Projekt / Blatt
B23008

**Erschließung
 NBG "Weidering"
 in Horburg**

**Endausbau
 Ausführung**

Lageplan 1

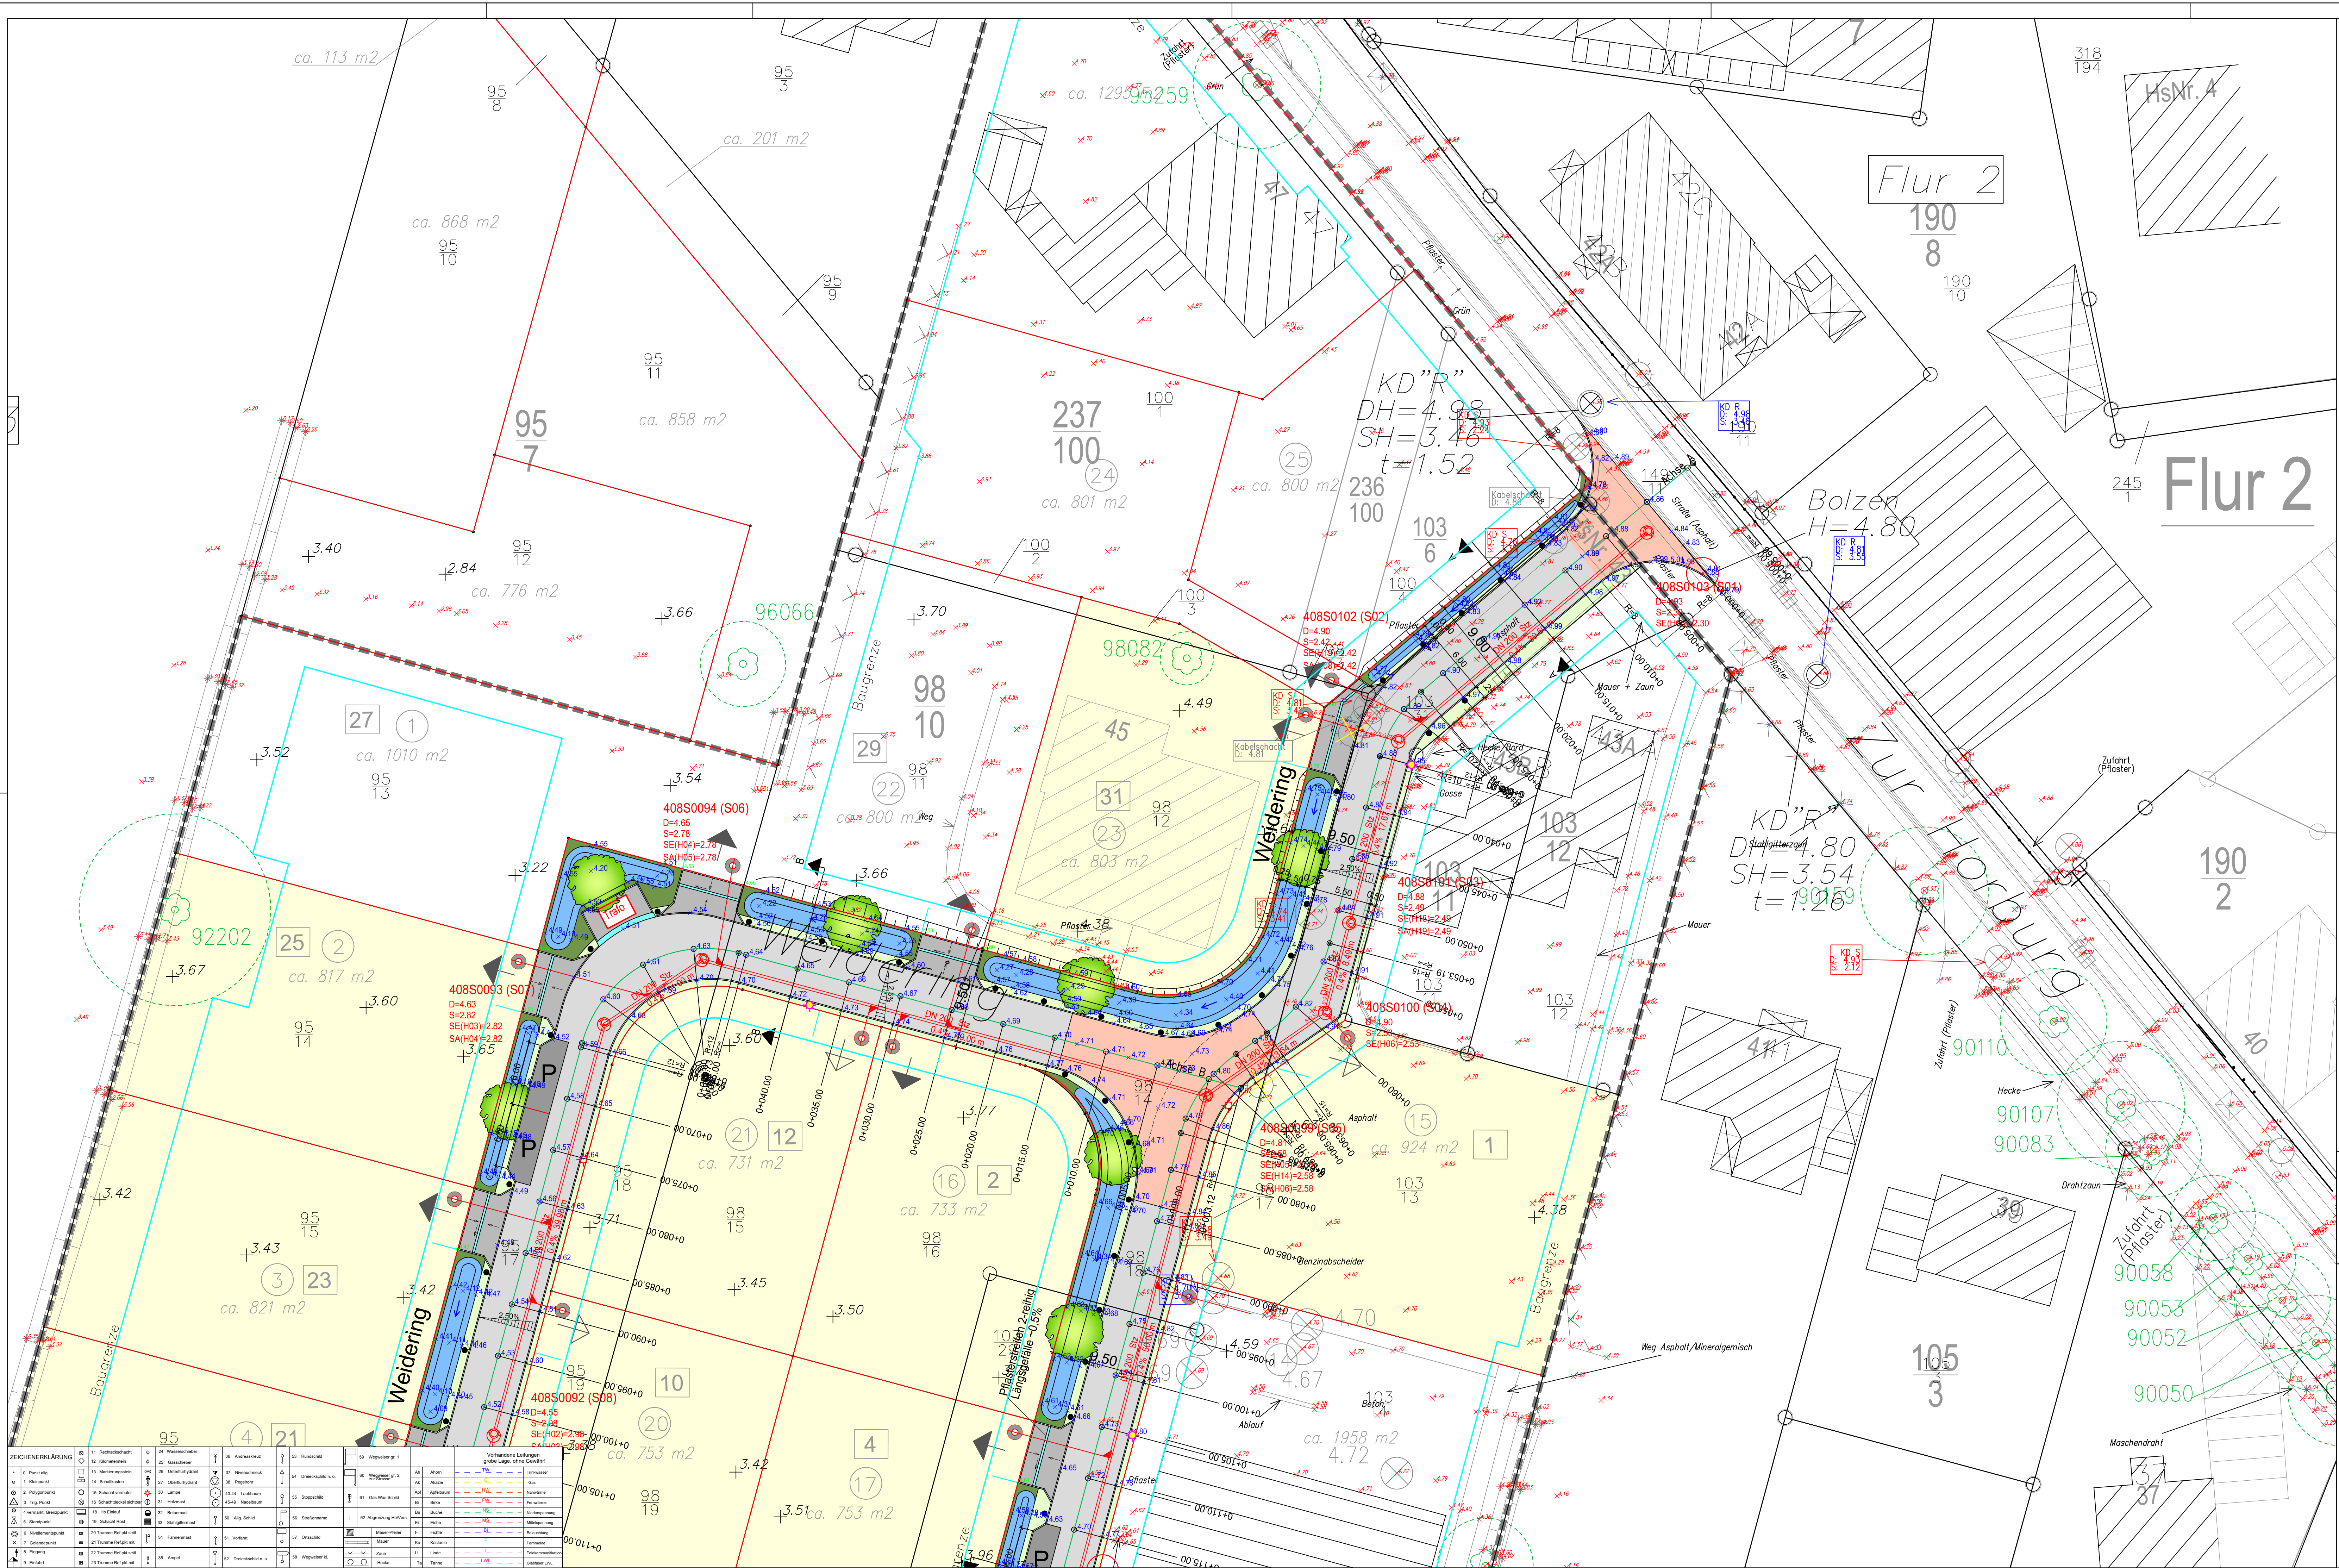
Änderungen			
Nr.	Datum	Art der Änderung	Bearbeiter
1	10.06.25	Schachtbezeichnungen für Schmutzwasserkanalisation, alte Nr. in ()	Suß
2	11.06.25	geplante Zufahrt Grundstück 6 nach Süden verschoben	Suß
3	16.07.25	KVS, Feuerlöschbrunnen und Hausnummern eingetragen	Suß
4	16.07.25	Beleuchtung unterteilt in 1. und 2. Baustufe	Suß
